MODIFICATION # 1

Installation de protection machine et remplacement de composantes mécaniques et électriques - LHNC du Canal-de-Carillon

ADDENDA N° 1

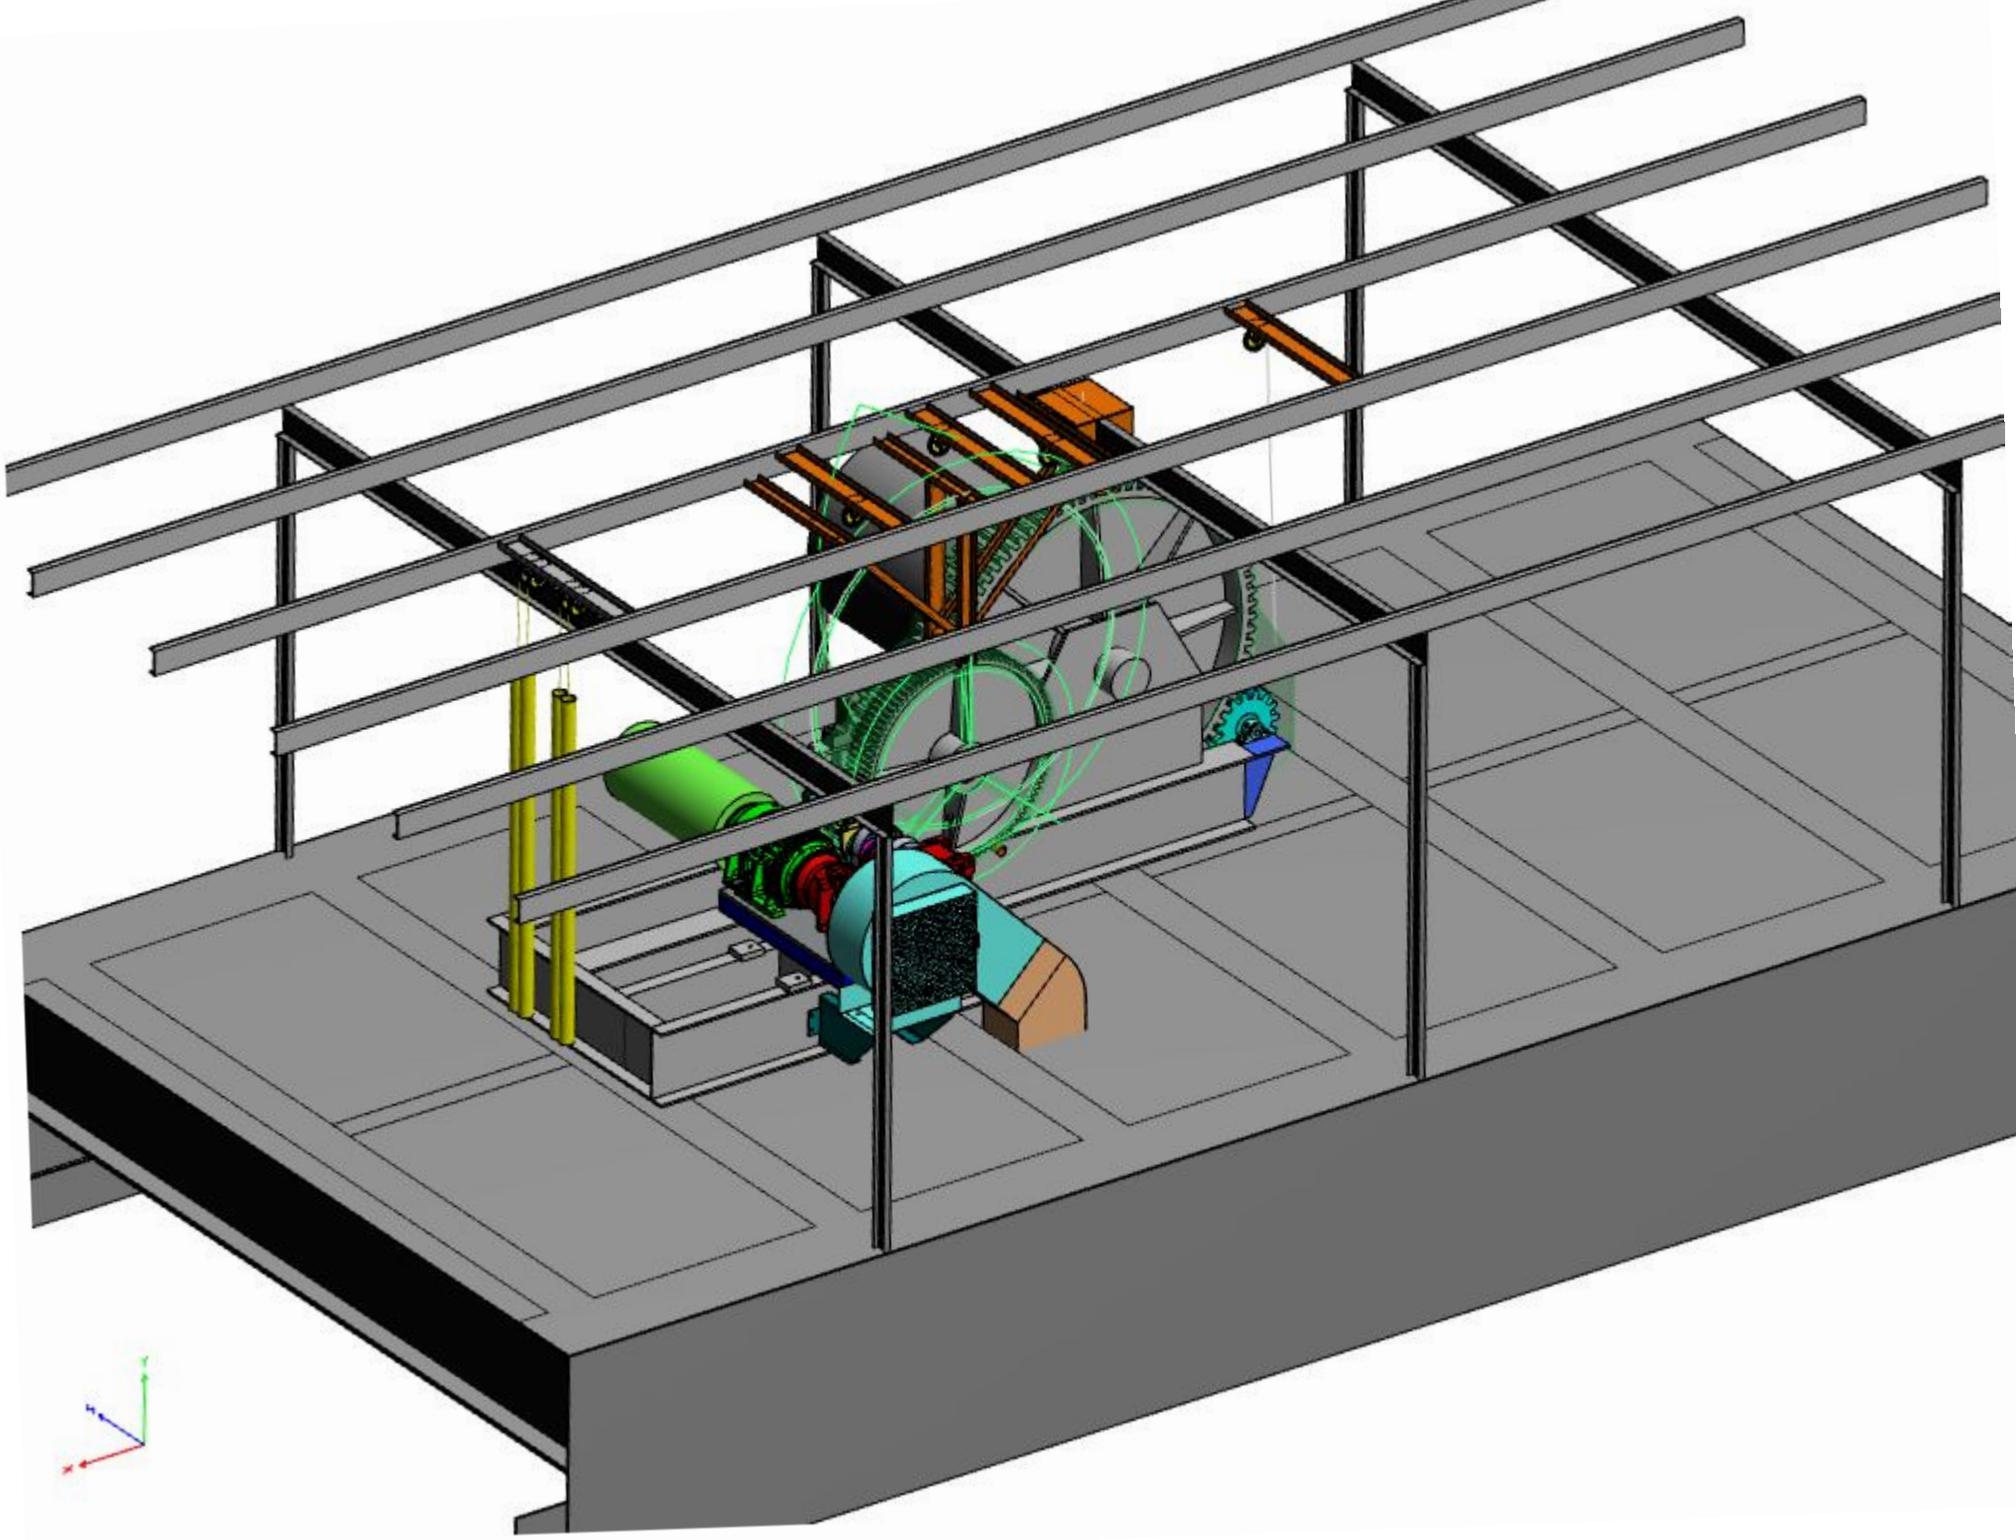
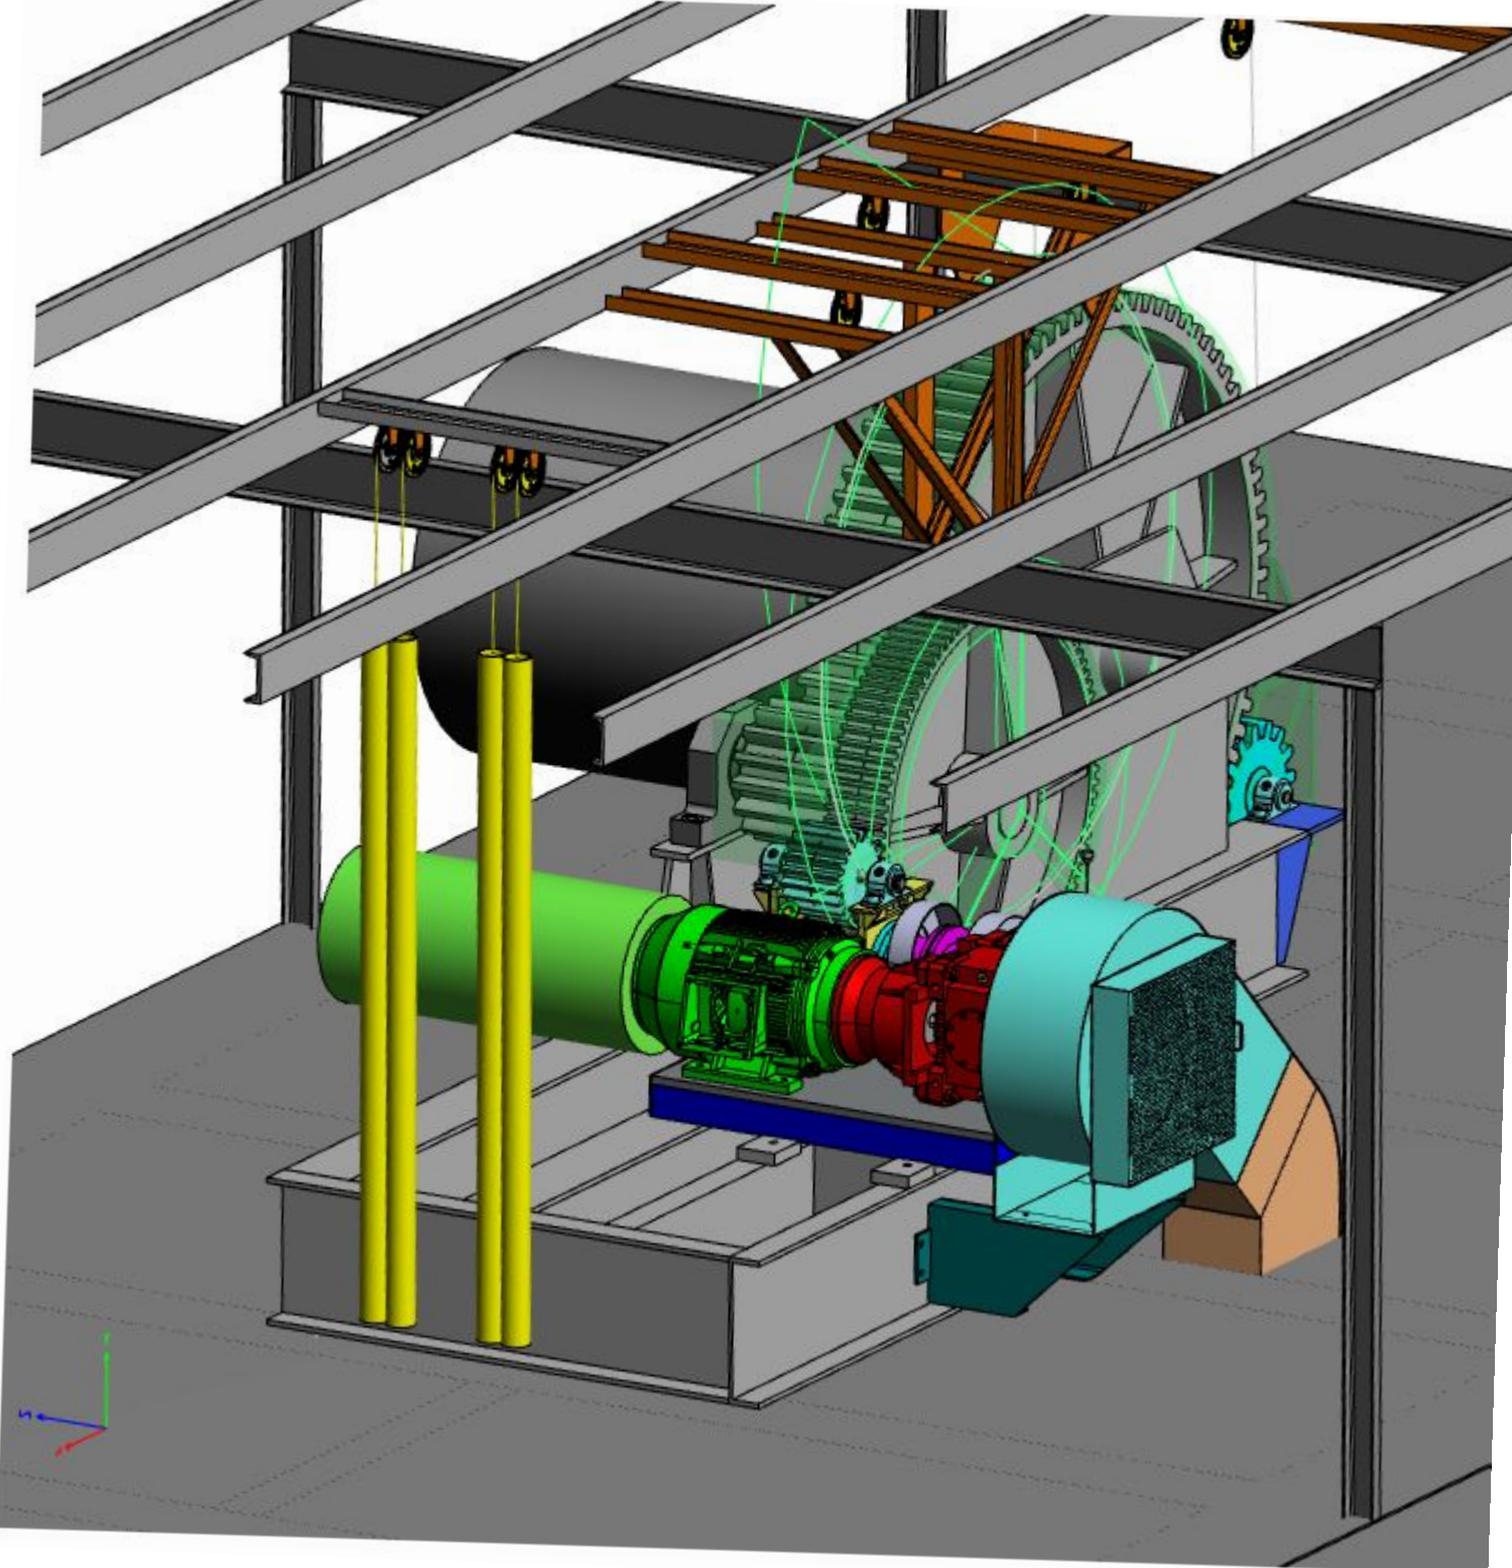
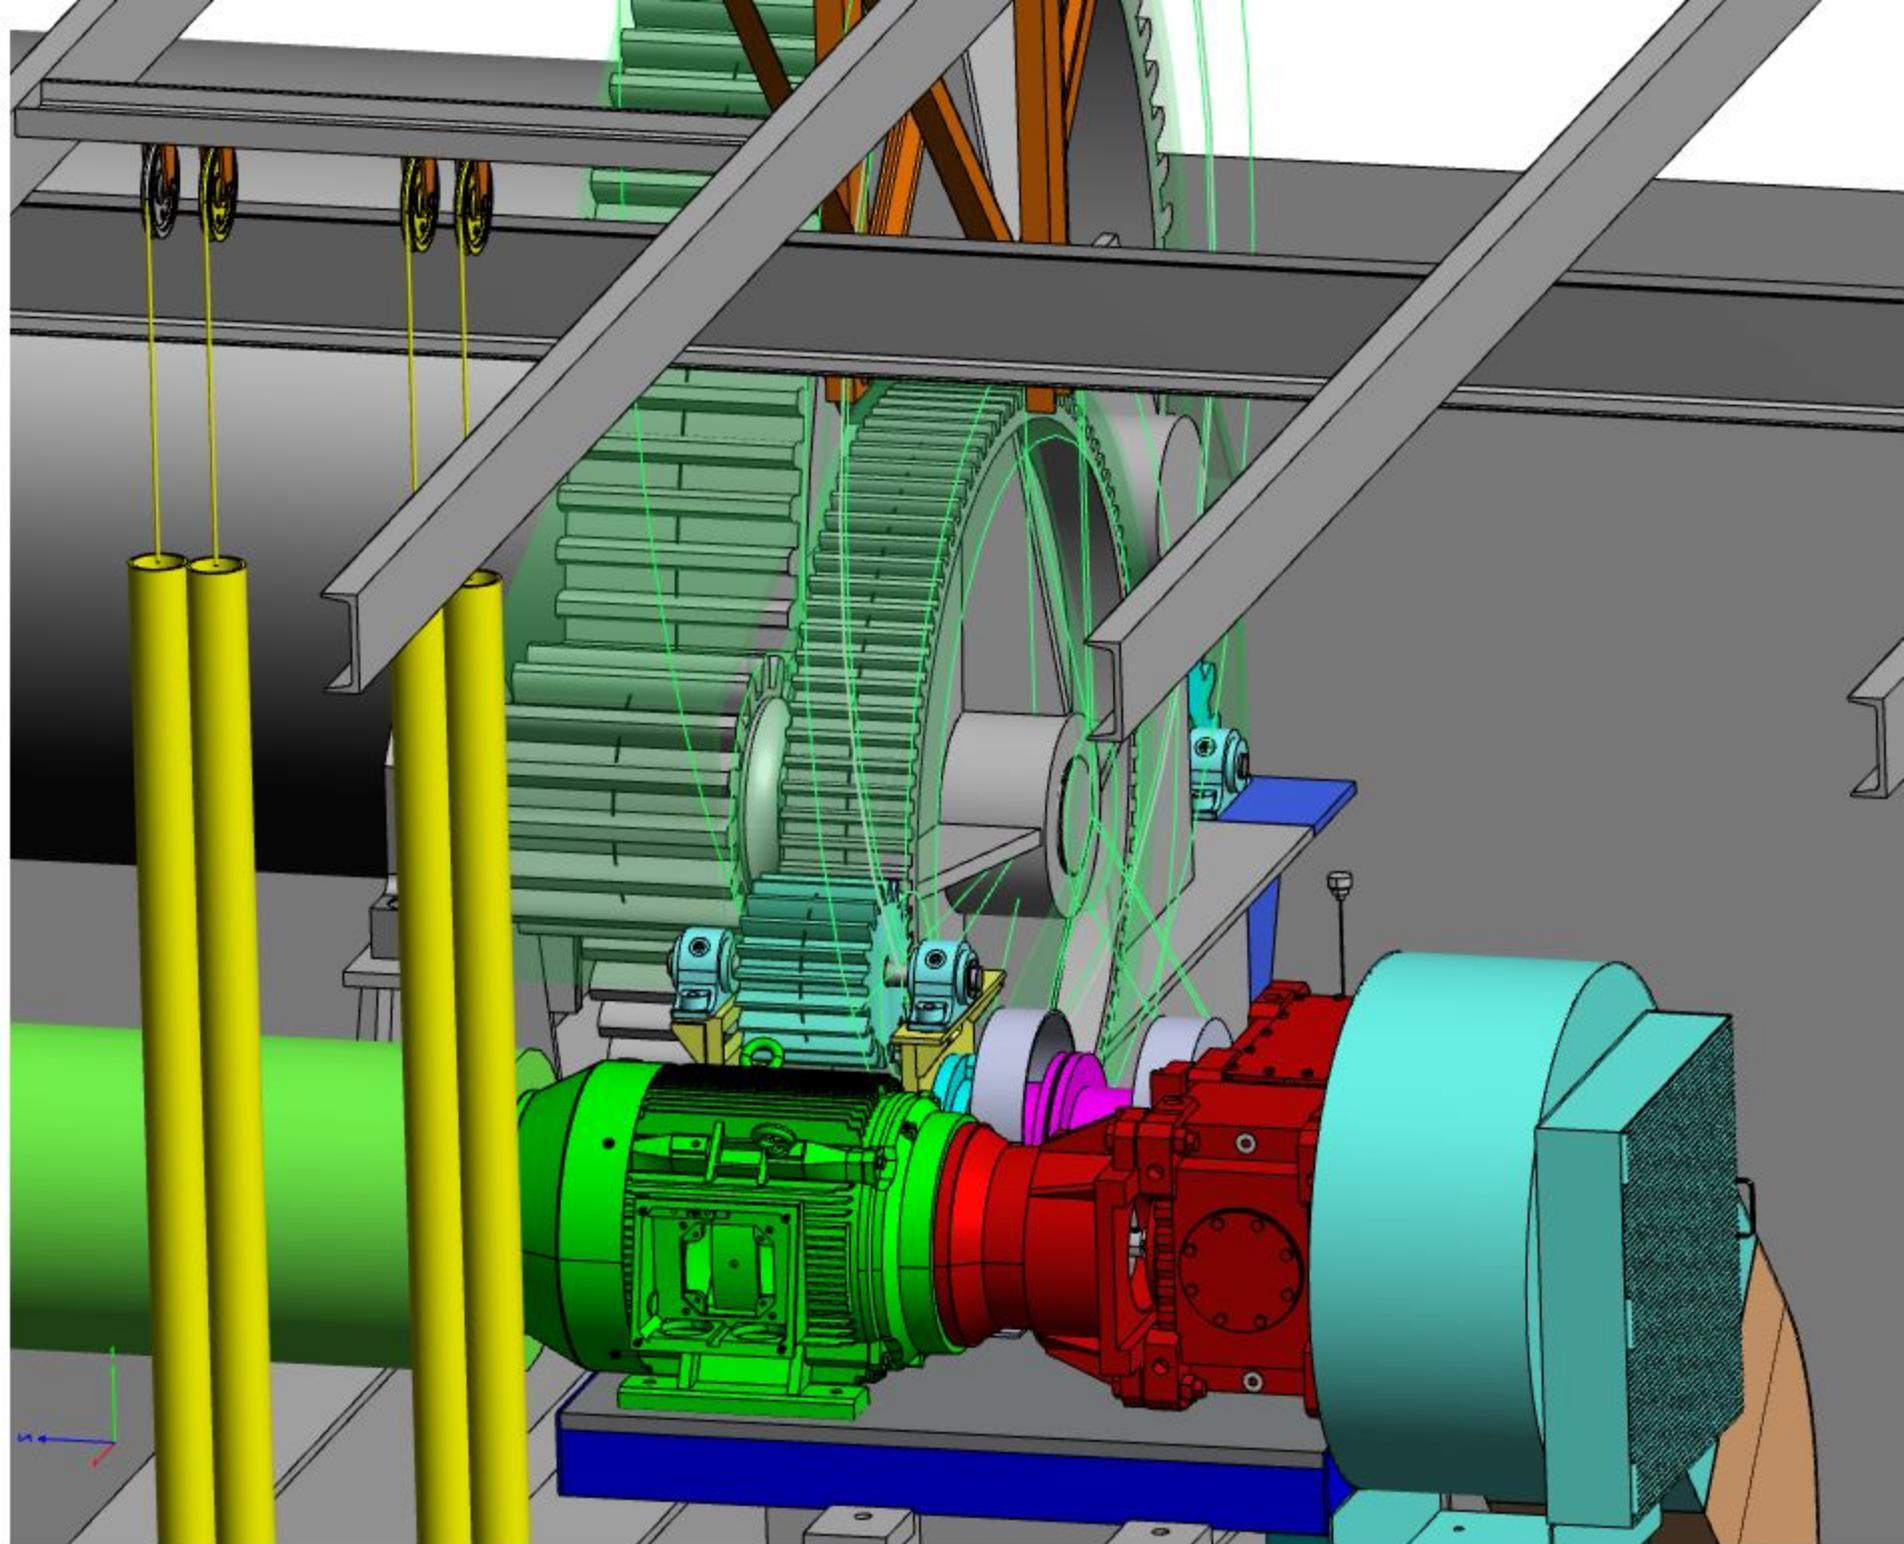
13. Afin de faciliter la compréhension, voir ci-joint un document 3D des travaux à la porte verticale.
